委員質問・意見等

第125回定例会（11月6日）受付分

最近の出来事に関して（東電の申請内容と規制委の審査経緯）に対する質問

第3.3-10図 大湊地点地質断面図

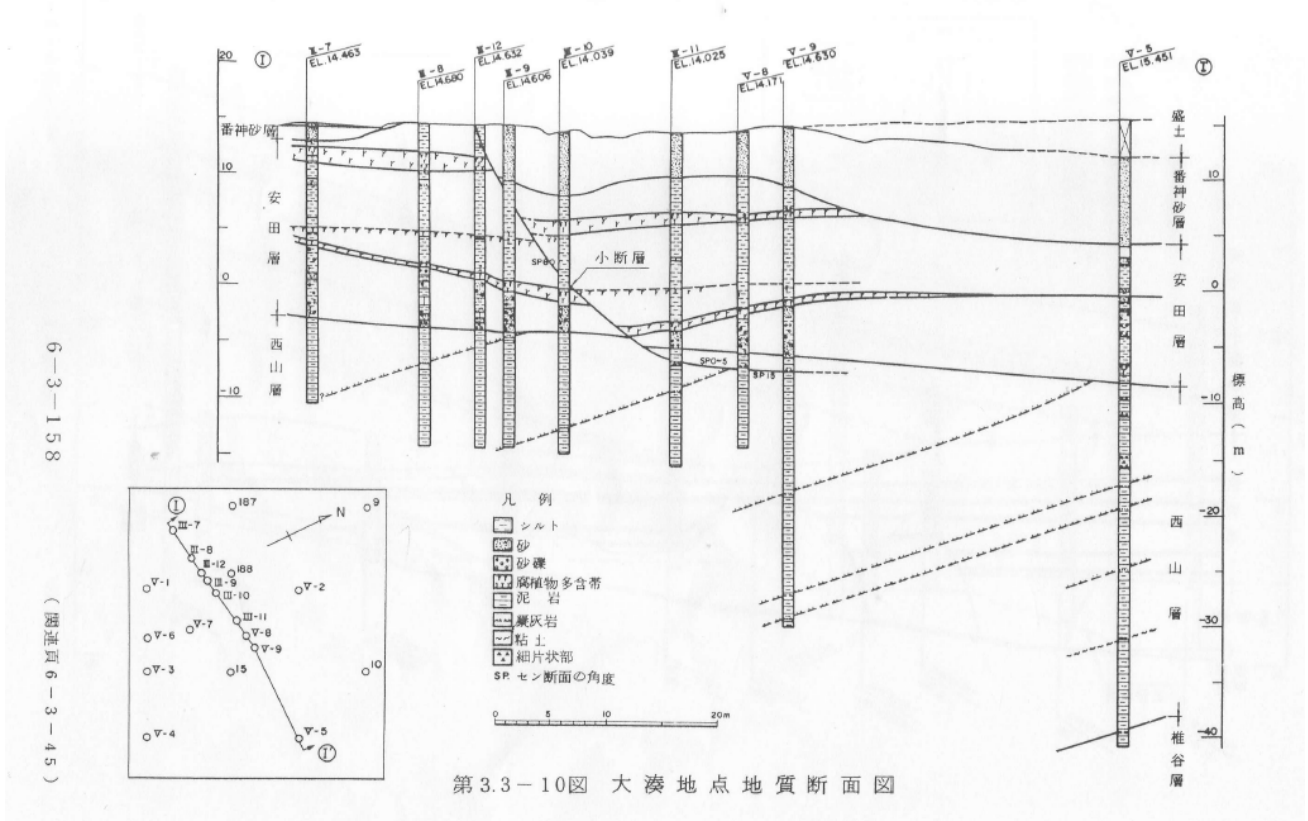
2. 柏崎刈羽原発の敷地内及び敷地周辺には、基盤の西山層や椎谷層とともに、安田層、番神砂層を貫く変位が確認されている。寺尾断層や敷地内の多数の断層である。例として過去の設置許可申請に添付された、大湊地点の基盤の西山層とともに安田層・番神砂層を切る断層を付す。

従前、東京電力は施設直下の断層は基準年代（5万年前）より古いので検討不要、砂丘を切る断層は新しいが地すべり故に検討不要としてきた。規制の虜になった国も東電の主張を迫認してきた。

敷地の地質・地質構造の記載は、6-3-114～121 までの8頁のみしか見当たらず、基盤の西山層とともに安田層や番神砂層を切る断層（東電は地すべりだと説明）の記載が見当たらない。

- ① 2013.9.27の柏崎刈羽原子力発電所原子炉設置変更許可申請書(6号及び7号原子炉施設の変更)に敷地内や敷地周辺の断層(大湊地点や寺尾断層等)の記載はあるのか。あるならその場所(頁)を示されたい。
- ② 記載がないなら、記載を不要とした理由は何か明らかにされたい。
- ③ 規制委が策定した発電用軽水型原子炉施設の地震・津波に関わる規制基準や実用発電用原子炉及びその附属施設の技術基準に関する規則、敷地内及び敷地周辺の地質・地質構造調査に係る審査ガイド等には、敷地内の変位(断層や地すべり)を調査することを明記しているのではないのか。東京電力の認識を問う。
